URGENTE – Aviso de Segurança
Brilliance CT (6, 10, 16, 16 Power, 40, 64, Big Bore, iCT, iCT SP),
Ingenuity CT, Ingenuity Core, Ingenuity Core¹²⁸, Ingenuity Flex e MX8000
Dual v. EXP

Correção de Movimento Horizontal Acidental da Cama e Atualização da Rotulagem do Produto Devido ao Não Travamento do Engate

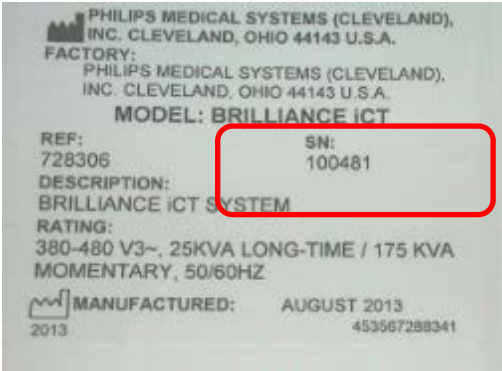
COMO IDENTIFICAR OS PRODUTOS AFETADOS	<p>Todos os sistemas identificados estão afetados por este problema.</p> <p>A identificação do seu sistema está localizada na parte traseira, canto inferior direito da tampa do pórtico (<i>gantry</i>), conforme referido na figura de exemplo abaixo:</p> 
AÇÃO A SER TOMADA PELO CLIENTE/USUÁRIO	<ul style="list-style-type: none"> • Caso presencie um movimento de deslocamento horizontal da cama, entre em contato com o seu Engenheiro de Manutenção de Campo, imediatamente. • Por favor, guarde uma cópia deste Aviso de Segurança com as Instruções de Uso do equipamento.
AÇÕES PLANEJADAS PELA PHILIPS	<p>A Philips, através deste Aviso de Segurança, está informando para que entre em contato com o Engenheiro de Manutenção de Campo imediatamente, caso presencie um movimento de deslocamento horizontal da cama.</p>
INFORMAÇÕES ADICIONAIS E SUPORTE	<p>Caso sejam necessárias informações adicionais ou suporte com relação a este problema, por favor, entre em contato com seu representante local Philips ou com nossa Central de Soluções no telefone 0800-701-7789. Atendimento de segunda à sexta das 8h às 18h.</p>
